## STABILIMENTO PRODUTTIVO ORISTANO INERTI SRL

Località Pranu e Cixiri - Tanca Molino (Sili)

# R.01

## RELAZIONE OPERE IN VARIANTE AL PROGETTO

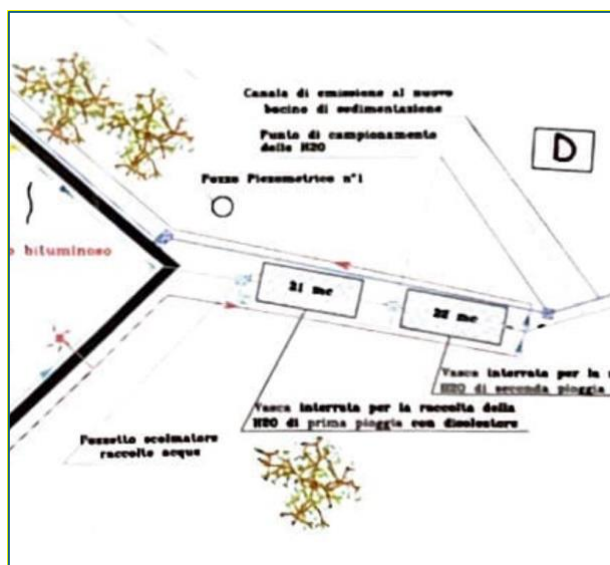
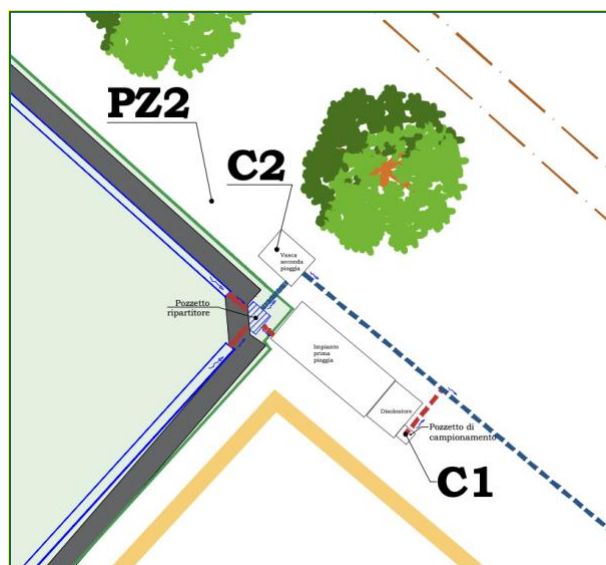
Si evidenzia che l'impianto è stato fisicamente posizionato in maniera differente da quello indicato, non viene variato lo schema di trattamento previsto ed il relativo dimensionato in fase di progetto, ma esclusivamente una collocazione leggermente differente da quella indicata nella *Tav. 4 bis Int\_Plan generale\_Regimaz acque* precedentemente presentata.

Non è stata inserita la vasca di accumulo delle acque di prima pioggia prevista in progetto, ma è stata realizzata una vasca da 5 mc per l'accumulo e campionamento delle acque di seconda pioggia.

La modifica apportata non va a modificare il processo depurativo, il sistema di trattamento per le acque di prima pioggia è rimasto invariato ed è tale da garantire le efficienze depurative previste nel progetto iniziale.

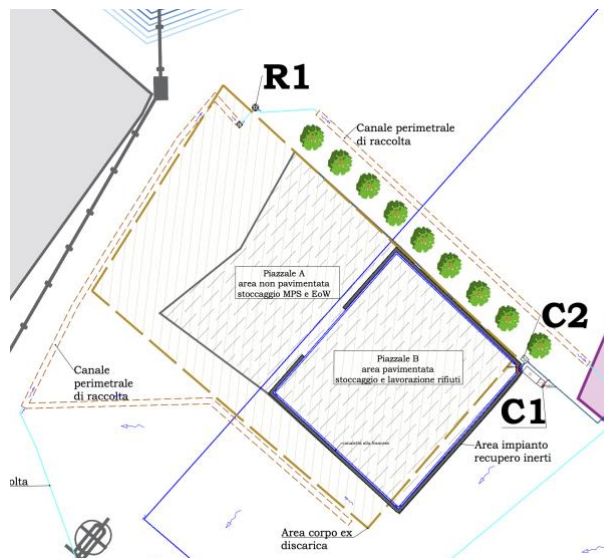
Le acque meteoriche ricadenti nella Piattaforma A del corpo 'ex discarica sono convogliate nel canale naturale posto sul fronte dell'area e confluiscono, assieme alle acque di dilavamento dell'area produttiva verso il nuovo bacino di sedimentazione.

Rispetto alla situazione precedente, come indicato nella *Tavola 4 Planimetria di progetto e di deflusso allegata alla Relazione Tecnica Chiusura discarica del 2021*,

le pendenze sono state cambiate per consentire il deflusso verso il nuovo bacino di sedimentazione, evitando di indirizzarle verso il vecchio bacino di sedimentazione. La situazione è migliorativa in quanto garantisce il deflusso verso il nuovo bacino di sedimentazione ed il successivo riuso nel ciclo produttivo legato all'attività di cava, evitando lo scorrimento verso altri recettori (es. verso il lago residuale o l'ex bacino di sedimentazione).
